Sammanträdesprotokoll kommunstyrelsen den 26 mars 2024

§ 36 Yttrande till Trafikverket om granskning av vägplanen för anläggning av gång-, cykel- och mopedväg mellan Tullingsås och Strömsund

Kungörelse och granskning av vägplan för anläggning av gång-, cykel och mopedväg längs E45 mellan Tullingsås och Strömsund, i Strömsunds kommun, Jämtlands län

Karta med markerade sträckor där befintliga VA-ledningar påverkas av GCM-vägen bifogas.

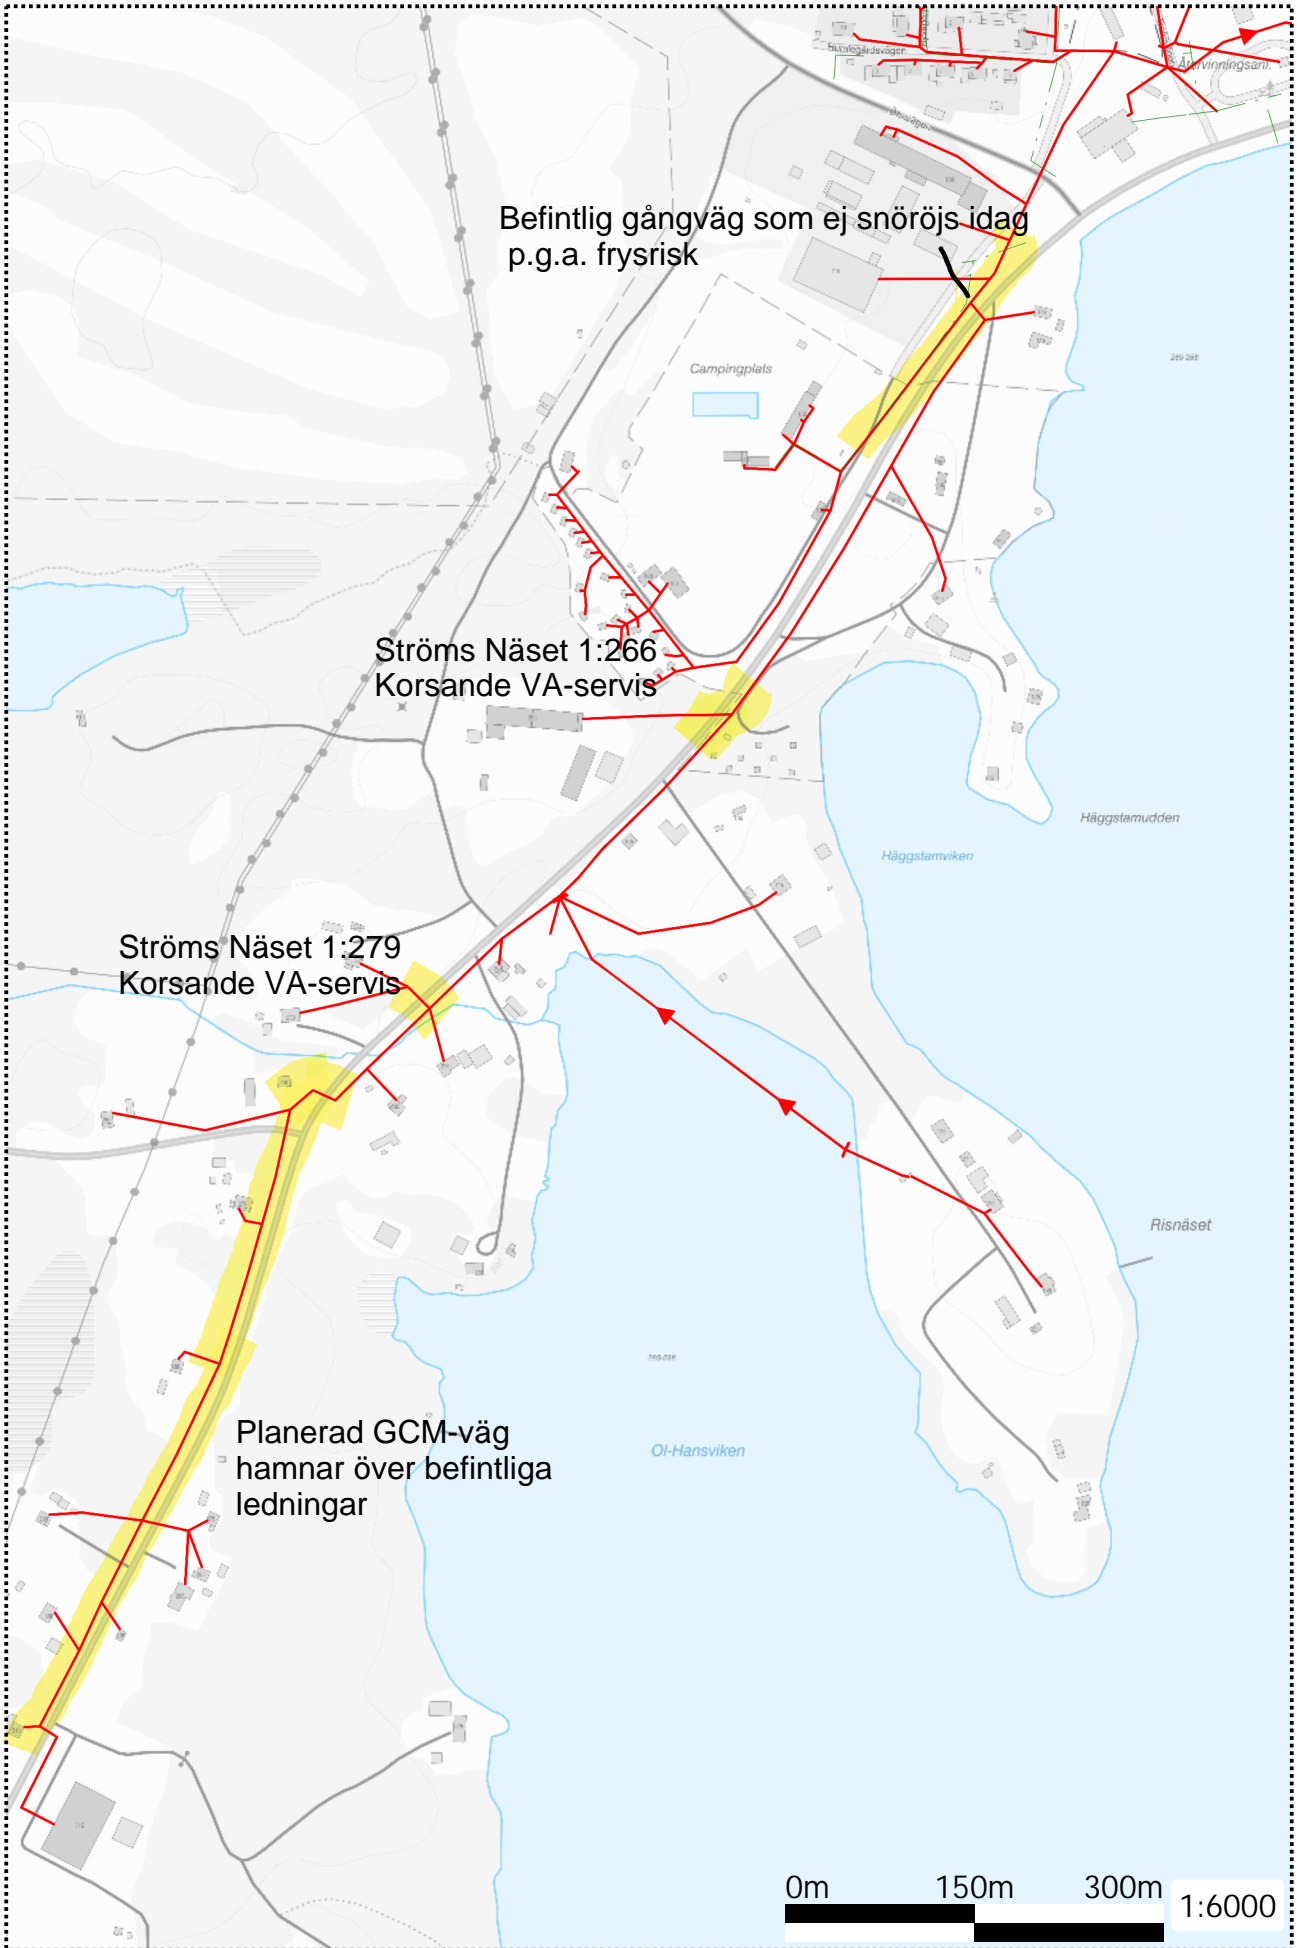
Ur samrådshandlingen: GCM-vägen föreslås att lokaliseras på den östra sidan av E45 i vägplanens södra del, här har kommunen inga VA-ledningar, för att efter 320 meter norrut övergå till den västra sidan.

Kommunens yttrande: *Här har kommunen VA-ledningar som hamnar i vägområdet. Då måste ledningarna undersökas för att besluta om eventuella åtgärder eller om de måste flyttas i och med att vägområdet utökas. Detta är en stor kostnad i och med att besiktning av ledningar, projektplanering, eventuell grävning och materialköp måste göras. Detta är en kostnad som AVA-enheten anser inte ska belasta VA-kollektivet.*
